Protokoll zum Regional-Treffen

Im Marta in Herford

am 13. November 2024, 17:10 – 20:28 Uhr

von: Christian Holzapfel, DB InfraGO AG

7. Ergänzung Folie „Vom Auftrag zum Bau: Vom Groben zum Feinen“

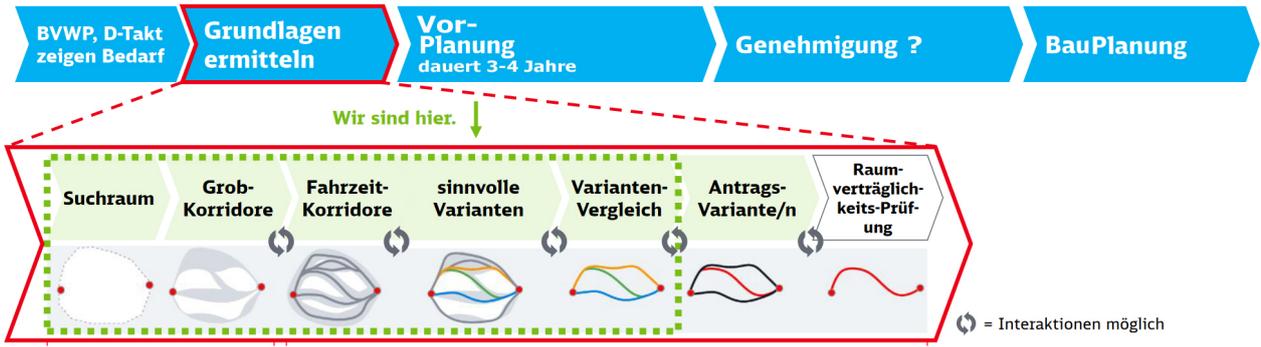
→ Diese Folie ist seit Beginn des Verfahrens ein Paradebeispiel für Intransparenz (Irreführung).

Wir fordern Sie auf, die Folie wie folgt zu ändern:

Vom Auftrag zum Bau: Vom Groben zum Feinen.

Viele planerische, behördliche, parlamentarische Schritte sind nötig.

Die Öffentlichkeit wird fortlaufend beteiligt

<p>Ziel: Beste Alternative Mit Bewertungs-Methodik, Raumordnung und unter Abwägung von Kosten, CO2-Emission, Forderungen und Konsens in der Projektregion von allen Varianten die beste Alternative finden.</p> <p>Lph 1/2 = Grundlagenermittlung/Vorplanung endet mit dem Beschluss des Parlaments</p>	<p>Ziel: Finanzierung klären Unter Berücksichtigung der regionalen Forderungen wird die konsensual ermittelte Vorzugsvariante incl. einer Kosten- und CO2-Emissionsschätzung per DB-Bericht ans EBA -> ans BMVerkehr -> an den Verkehrsausschuss zur "parlamentarischen Befassung" vorgelegt.</p>	<p>Zwischenschritt: Das BMVerkehr entscheidet, welches Bahnprojekt in die nächste Phase überführt wird. Grundvoraussetzung: vorhandene Bundesmittel zur Finanzierung. Kein Automatismus!</p>	<p>Ziel: Baurecht Jetzt erst konkrete Entwurfsplanung incl. Kostenrechnung und anschließende Genehmigungsplanung, um vom EBA Baurecht zu erhalten. Lph 3/4</p>
